## 先進医療審査の事前照会事項に対する回答1

先進医療技術名：自家骨髄単核球移植による血管再生治療

## 先進医療審査の事前照会事項に対する回答2

先進医療審査の事前照会事項に対する回答3

### 1. 研究実施計画書 P11

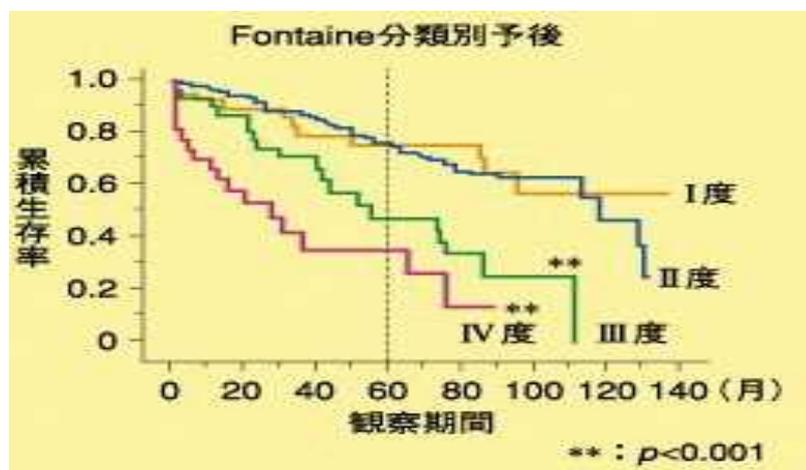
今回の対象患者は Rutherford 分類 4～6 群の包括的高度慢性下肢虚血 (CLTI) 患者とされています。先行研究と異なる点について、比較していただき、安全性が担保されていることについて議論してください。

これまでの血管再生治療の研究でも、Rutherford 4～6 群の CLTI 患者を対象としております。先行研究と異なる点は、標準治療群と再生治療 Add-on 群をランダム化比較することであり、今回が初めての試験デザインとなります。Matoba S, et al.(引用文献 14)において、今回対象となる閉塞性動脈硬化症への予後(3 年全生存率や救肢率)は難治性 CLTI を対象とする研究において十分に許容される結果でした。また、Kondo K, et al.(引用文献 26)において血管再生治療後の長期的な転帰調査を行っており、閉塞性動脈硬化症患者に対する 5 年全生存率は 75.4%、5 年救肢率は 74%であり、一般的な標準治療後の予後と比較しても良好な結果が得られております。また、血管再生治療に起因する死亡はなく、MACE (心血管イベント) 発生率も 6%、再生治療に起因する合併症の発生 (肝機能や網膜症の悪化、出血、穿刺部疼痛、感染など) はそれぞれ 5%未満でした。以上より、血管再生治療の安全性は担保されているものと考えます。
